HENVENDELSER MODTAGET I HØRINGSPERIODEN

FORSLAG TIL LOKALPLAN SLUSEHOLMEN STATIONSOMRÅDE

Supplerende høring om afgrænsning af vejareal til metroplads i lokalplansforslag for Sluseholmen Stationsområde

Tegning 3a -Overkørsel til parkering byggefelt Z

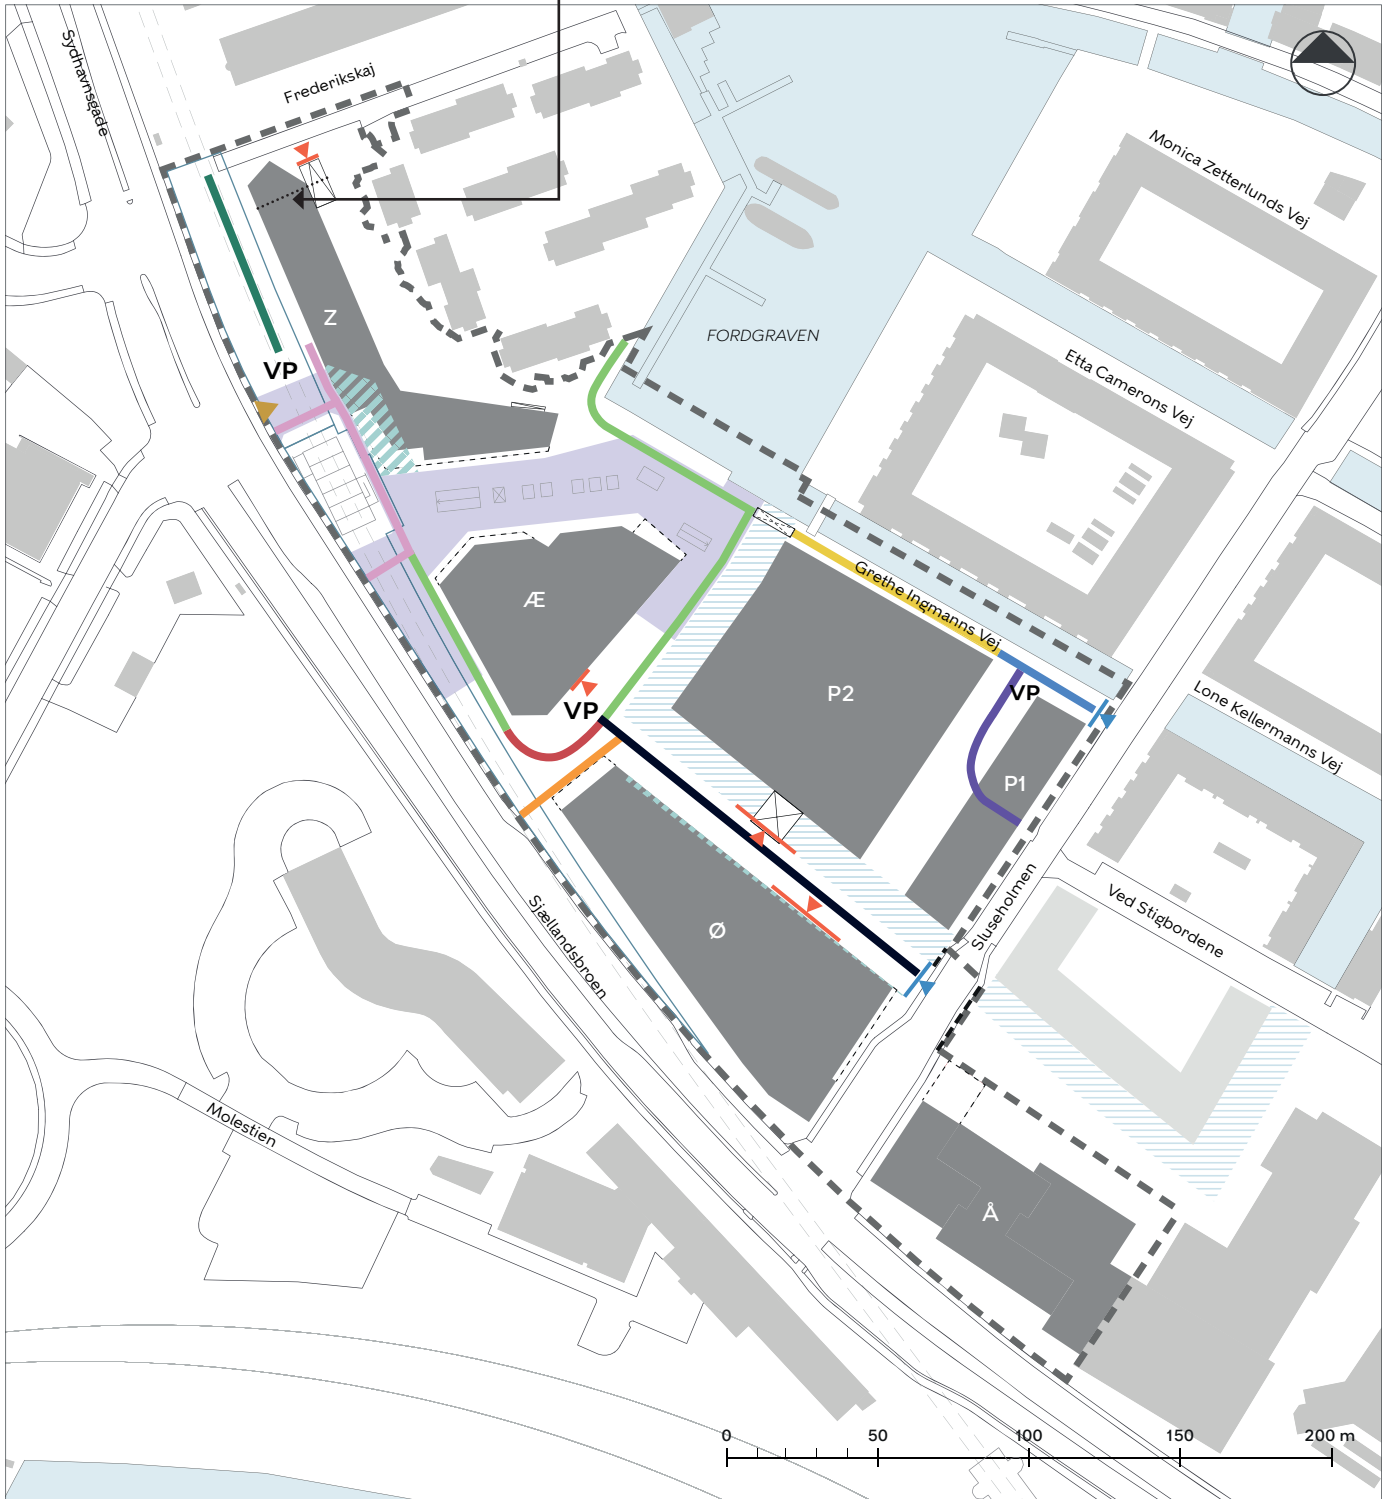
Bygning kortes retvinklet af ved prikket linje, og rampe rykkes til facaden start.

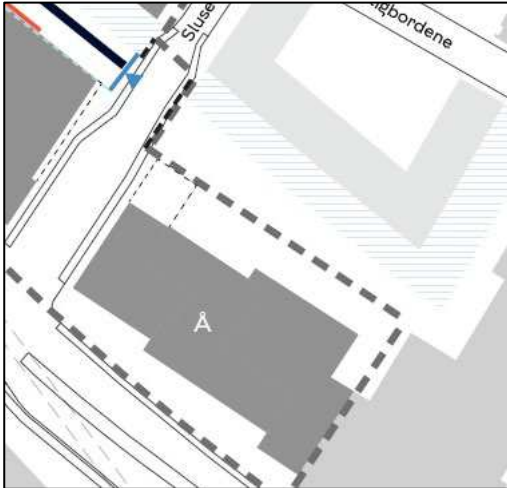
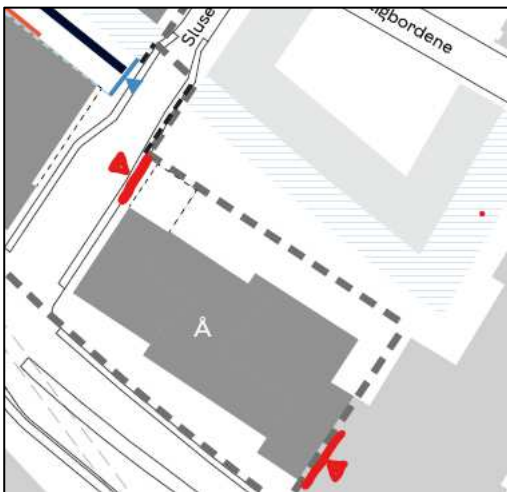
Overkørsel til byggefelt Å forventes at flyttes ca. 5 m mod nord (væk fra Sjællandsbroen).

Overkørsel via Danicas parkeringshus ønskes sikret i lokalplan, forud for endelig projekt og tinglysning.

Tegning 5a – Bebyggelsens omfang og placering – Markering af byggefeltets kant

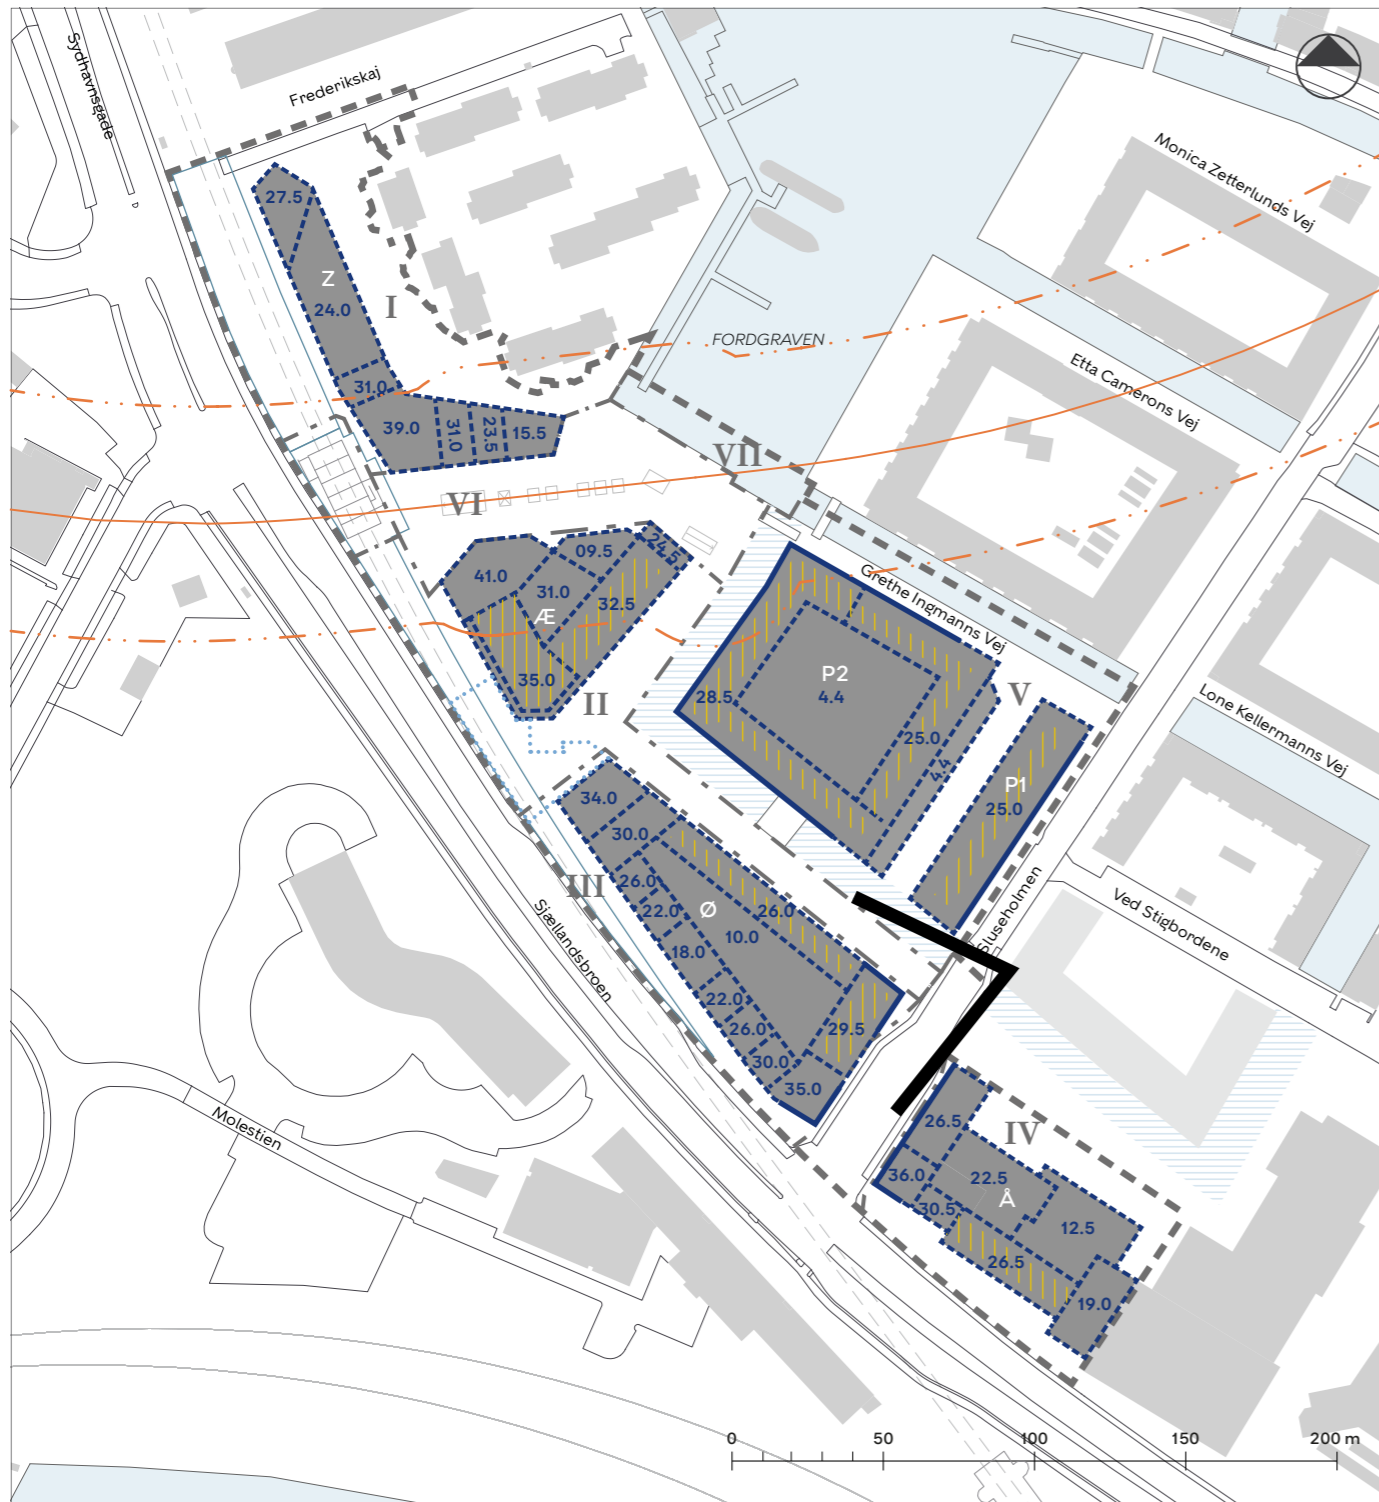
Der er modstrid lokalplanen i forhold til tilbagetrækninger i §7 stk. 1.

Del af bygning der følger lokalplanens fuldt optrukne linje.

Sammenligning af den gamle version af bygningen i forhold til det nye forslag. Det nye forslag vil omkranse Frederikskaj 2 bygninger og vil reducere pladsen og udsigten foran Frederikskaj 2D og 2E væsentligt.

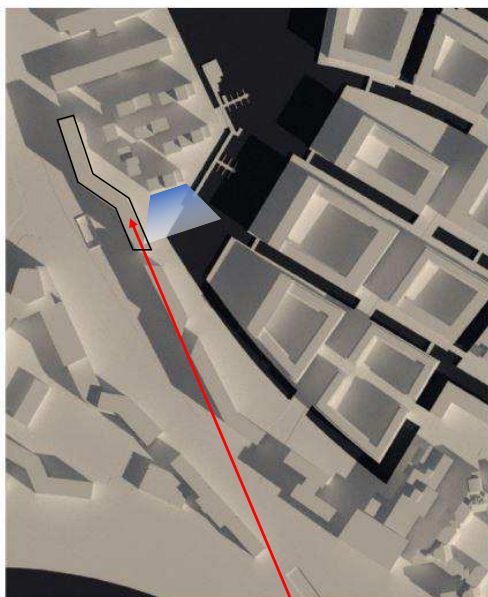
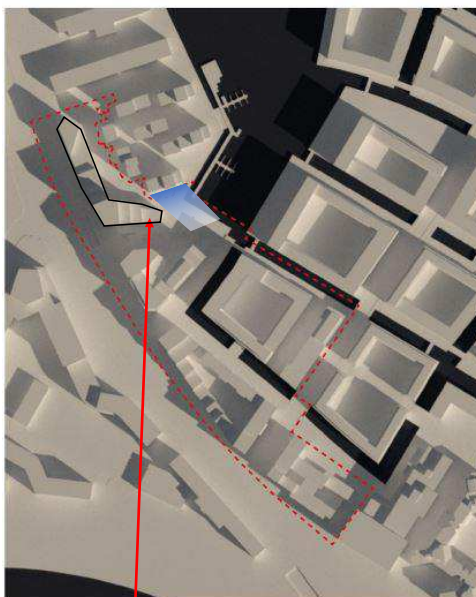
2. Vi har naturligvis forståelse for behovet for en metrostation, men oven i punkt 1 ændrer den nyopstillede lokalplan formen på de nye bygninger omkring Frederikskaj 2. En af de nye bygninger på byggepladsen "z" (se bilag 02) praktisk talt strækker sig mellem Frederikskaj 2 og den nye metrostation, der i meget tæt afstand omgiver Frederikskaj 2 og delvist spærrer for de sydlige udsigter og soleksponeringen af Frederikskaj 2D og 2E altaner. Det betyder, at vi ikke kun ikke vil have vand direkte foran vores bygninger, men vores udsigt vil stort set være dækket af en meget tæt bygning, hvilket potentielt kan påvirke værdierne af vores lejligheder.

Vi foreslår, at det nye byggeri på byggepladsen "z" bevarer den oprindelige form fra den tidligere lokalplan, eller i det mindste opdateres for ikke at hindre den sydlige udsigt til bygningerne på Frederikskaj 2.

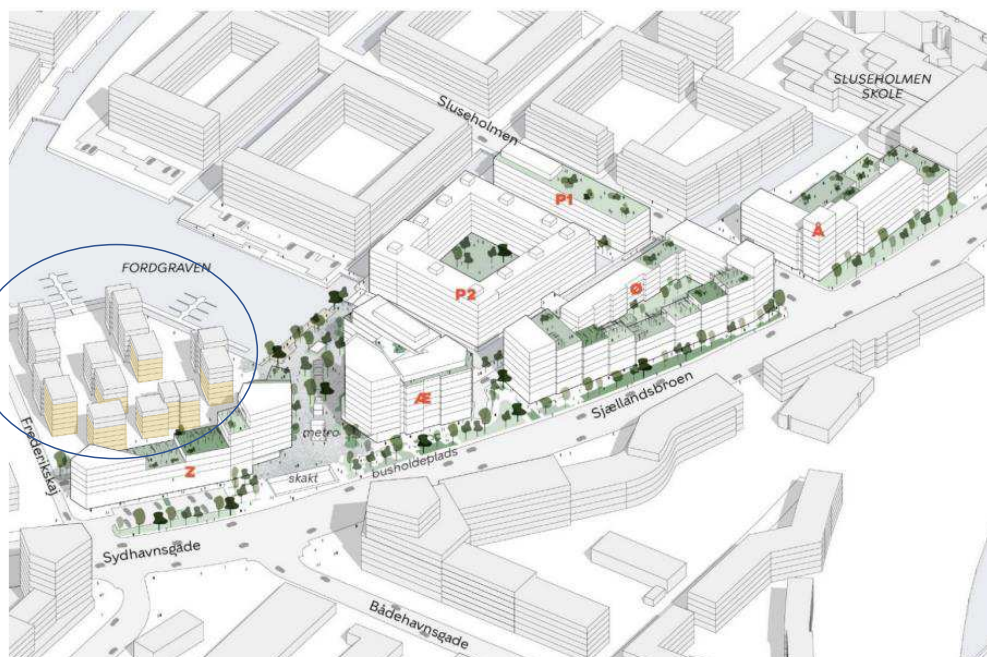
3. Den nye plan hæver også højden af de nye bygninger. Det er kun i konstruktørernes interesse, da Frederikskaj-beboerne praktisk talt vil få mindre sollys. Vi finder også bekymrende, at tegningerne i den nye lokalplan ikke ser ud til at svare til virkeligheden eller er forældede (se bilag 03 og vind/skygge undersøgelserne på side 19-22), højden på Frederikskaj 2 bygninger er ikke korrekt. For

Flere bygninger i Frederikskaj 2 er ikke så høje i virkeligheden, og de ville være meget mindre end den nye "z"-bygning. Se eksempler på rigtig højde i gult.

Vi foreslår, at højden på den nye bebyggelse begrænses, og den skal eventuelt overholde de oprindelige begrænsninger i den tidligere version af lokalplanen.
